ALPS処理水希釈放出設備及び関連施設の 新設について（案）

2022年1月28日

ALPS処理水の海洋放出設備の申請内容等に係る主要な論点（※1）

に対する回答

※ 2 インターロックチェック

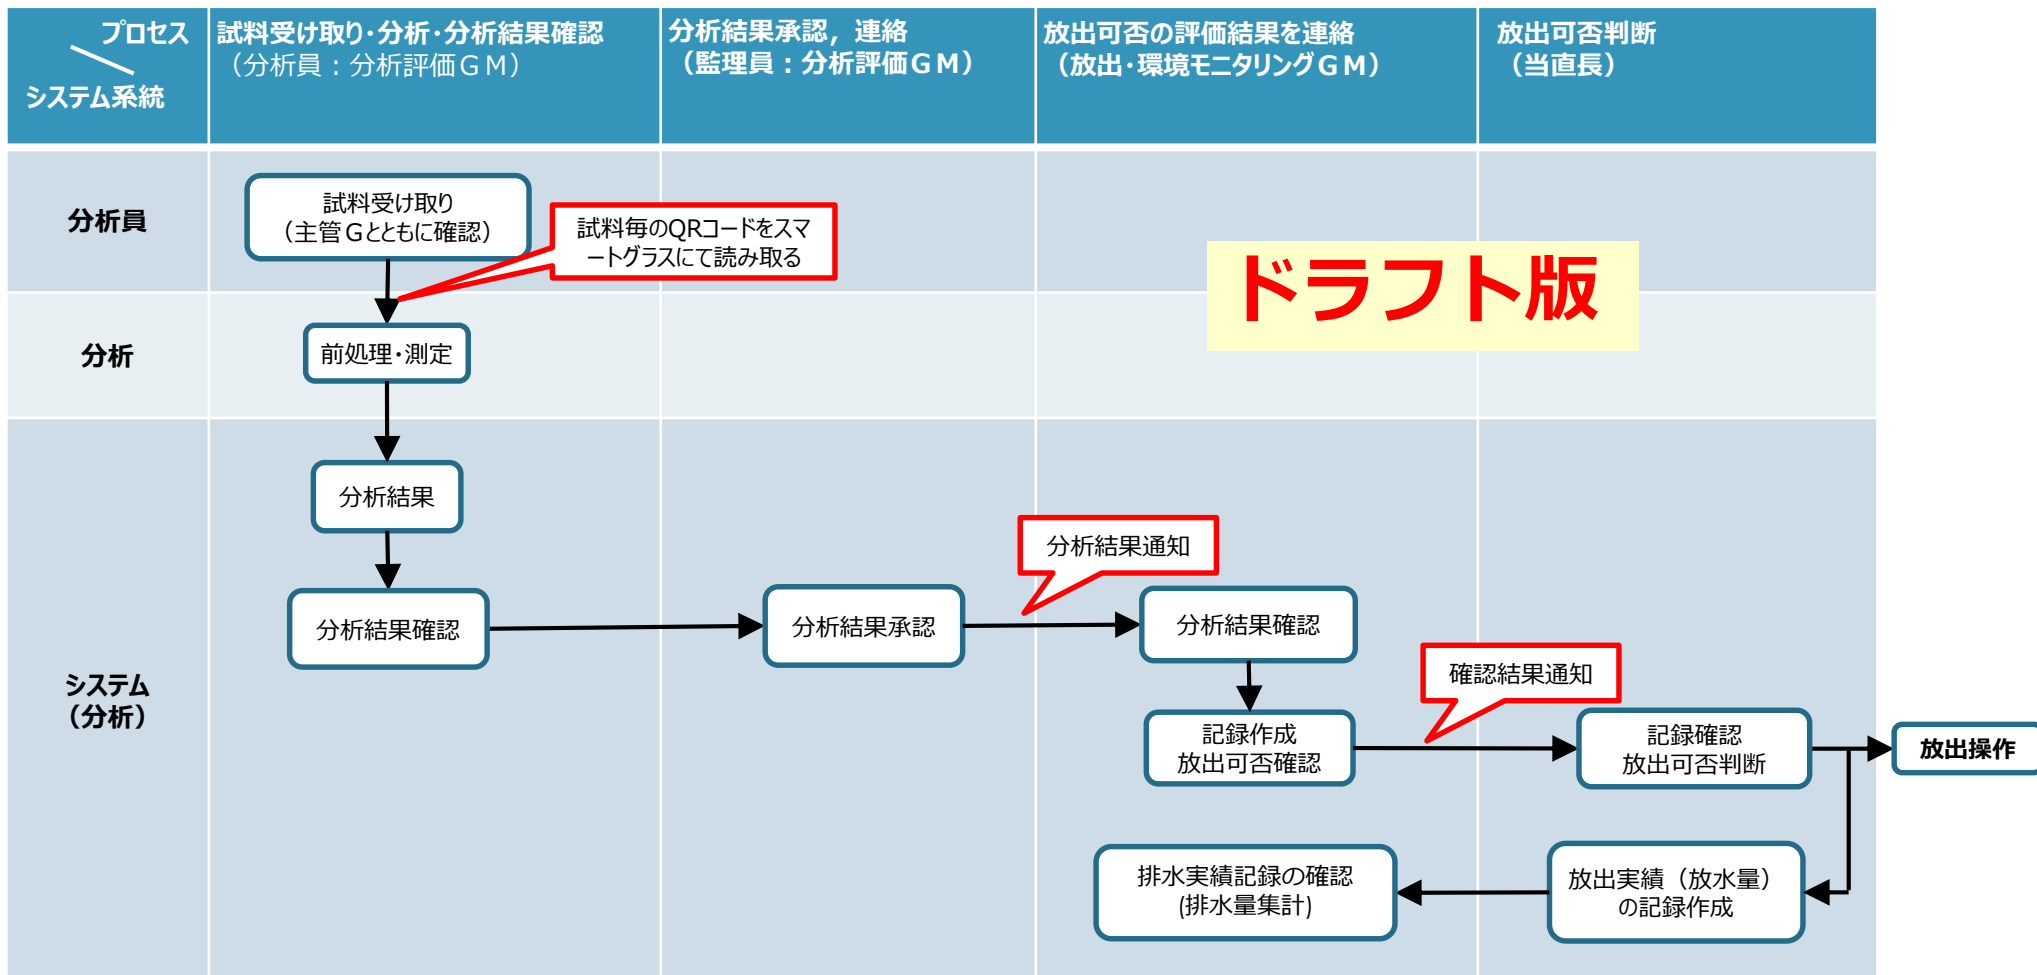
- インターロック機構については、それに期待する役割、ロジック回路及び各種設定値の考え方などを整理して説明すること。

- ✓ A群が「測定・確認工程待機」であること (“循環用水位高”未満であること) ⇒対象タンク群の状態確認
- ✓ B、C群が測定・確認工程でないこと ⇒他タンク群の状態確認
- ✓ B、C群の循環ライン切替弁が“全閉であること” ⇒弁の状態確認 (他タンク群への物理的な流入防止)

(例) 仮に人的ミスにより、測定・確認を行うタンク群を間違えて【B群測定・確認工程実行操作】を実施しても、当該タンク群の状態が「測定・確認工程待機」にない（「受入工程」、「放出工程」にある）場合は、「測定・確認工程」に進むことができない。

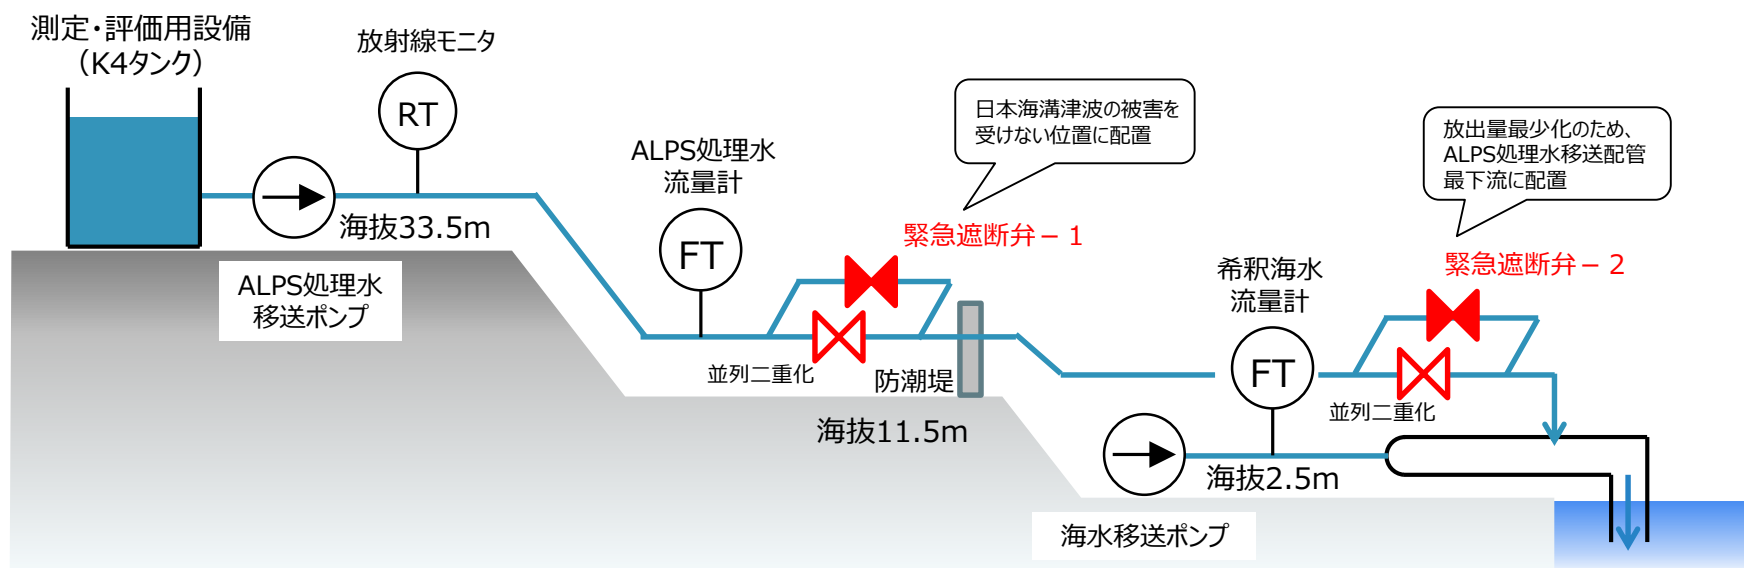
- 異常事象発生した場合に対処するための必要な設備、体制、手順
- 異常事象発生時の放出量評価

- 先のMLDにおいて、「緊急遮断弁の単一故障を仮定した放出」が抽出されたものの、当該弁の位置づけと設計は以下の通り。
 - 緊急遮断弁の設置位置
 - 緊急遮断弁 - 1 : 津波被害を受けない位置
 - 緊急遮断弁 - 2 : 弁作動時の放出量最少化のため、ALPS処理水移送配管最下流端部
 - 緊急遮断弁の作動方式
 - 緊急遮断弁 - 1 : 電動方式 (開→閉時間2秒)
 - 緊急遮断弁 - 2 : AO方式 (開→閉時間10秒)
 - 緊急遮断弁 - 1、2ともに並列二重化した構成とし、不具合・保守時には前後弁の開閉で系統切替可能とし、設備稼働率を維持

- MLDより、異常事象として放出水のトリチウム濃度が1,500Bq/L以上で放出される事象として以下を抽出
 - 海水ポンプ2台或いは3第運転中の1台故障→緊急遮断弁の単一故障を想定し、緊急遮断弁-2が動作せず
 - 流量調整弁の故障によりALPS処理水流量が増加→緊急遮断弁の単一故障を想定し緊急遮断弁-2が動作せず

- 異常事象時におけるALPS処理水放出量
 - 緊急遮断弁-2が閉するまでのALPS処理水放出量は約1.1m³（次ページ参照）

- 告示濃度限度比総和に与える影響
 - 海水ポンプの故障の場合
 - ✓ 希釈後のトリチウム濃度が1,500Bq/Lとなるように海水ポンプ2台を運転していた場合において、海水ポンプ1台故障した場合、トリチウムの告示濃度限度比は0.05
 - 流量調整弁の故障の場合
 - ✓ ALPS処理水等タンクに貯留しているトリチウム濃度の最大は約210万Bq/Lであり、この水を海水流量34万m³/日（ポンプ2台運転）で1,500Bq/L未滿まで希釈するためには、ALPS処理水の移送量を240m³/日に制限
 - ✓ 流量調整弁の故障によりALPS処理水移送量最大の500m³/日で移送された場合、海水希釈後のトリチウム濃度は約3,100Bq/Lであり、トリチウムの告示濃度限度比は0.052

- 海水ポンプ1台で100倍以上の希釈倍率を確保していることから、トリチウム以外の核種を含めた告示濃度限度比総和は0.062となり、周辺監視区域外の水中の濃度限度の基準を満足

4. 対応手順

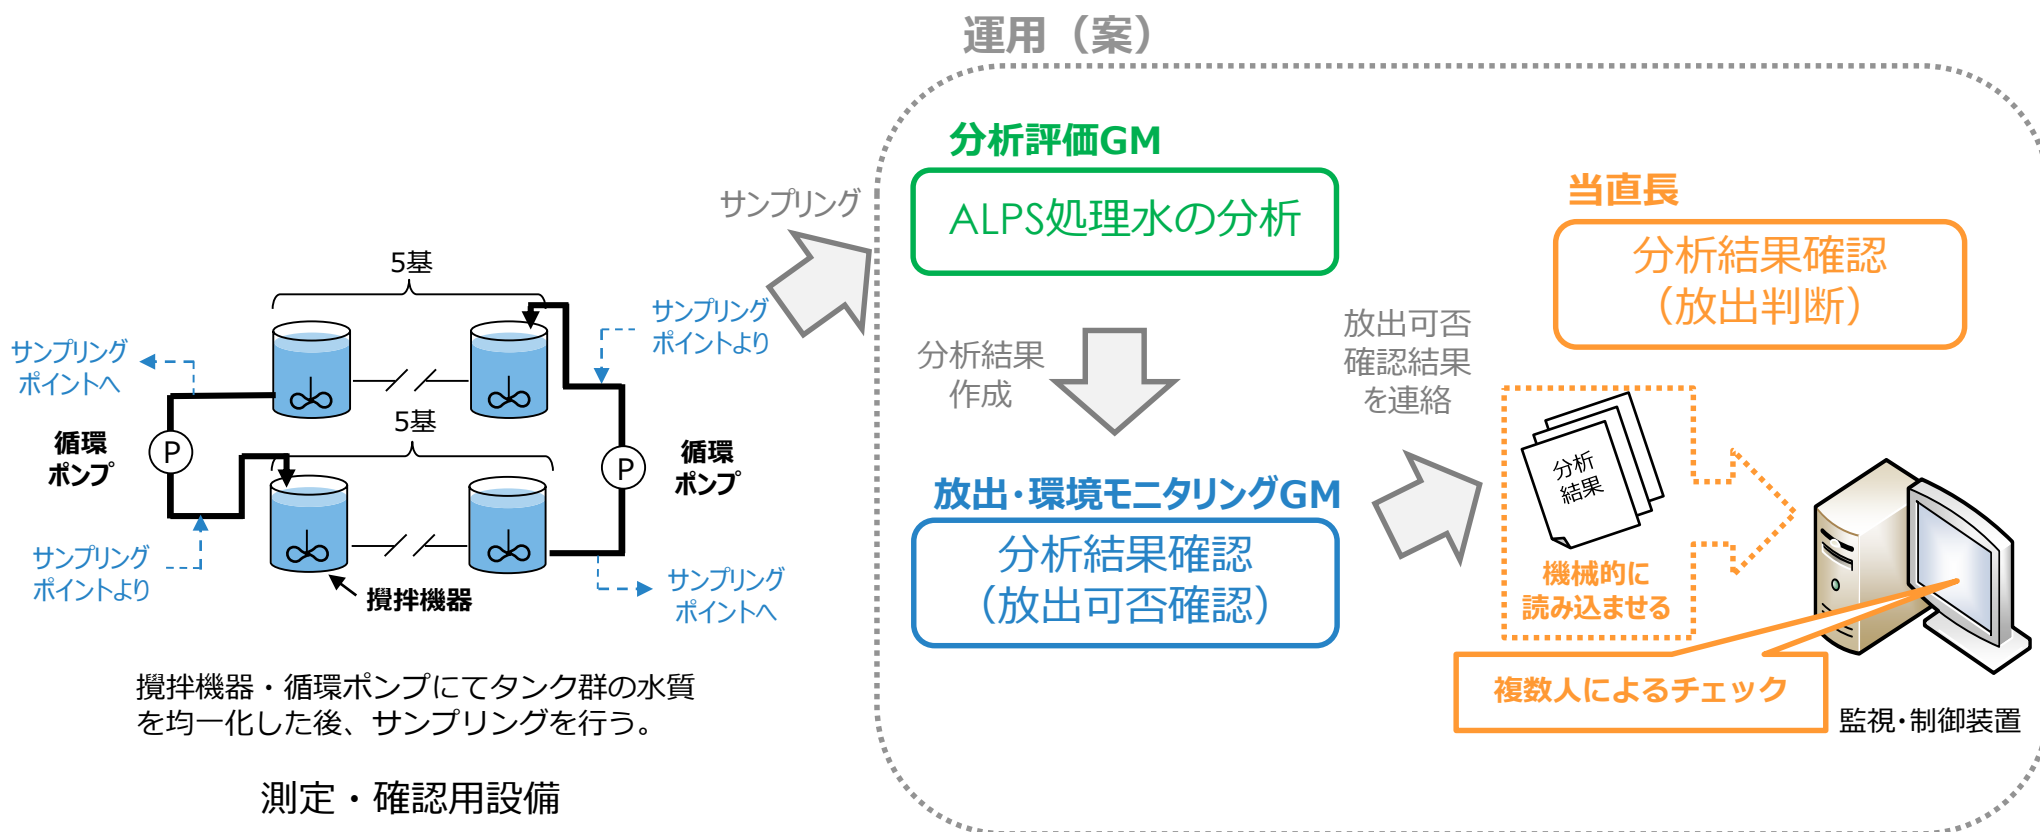
- 海域モニタリングにおいて異常値が確認され、放出を停止することとなる際の判断基準及び対応手順を説明すること。

異常値を確認した場合は速やかに放出を停止し、異常の原因調査と対策の検討を行い、必要な対策を行ったうえで放出を再開する

- ① 異常値を確認した場合は、速やかに放出を停止する
- ② 立坑の毎日の分析結果、流量計の記録の確認、設備の点検等を行い、放出の異常の有無を確認する
- ③ 放出に異常が確認された場合は、立坑や海水配管等の設備異常、ならびに希釈操作のログ確認等の運用管理面などを調査し、必要な対応を講じたうえで放出を再開する
- ④ 放出以外による上昇要因の調査を行い、原因を特定し、放出が可能な状況になったことを確認のうえ再開判断を行い放出を再開するが、再開後3日間10地点の海水サンプリングを実施して海域モニタリングに異常が無いことを確認する
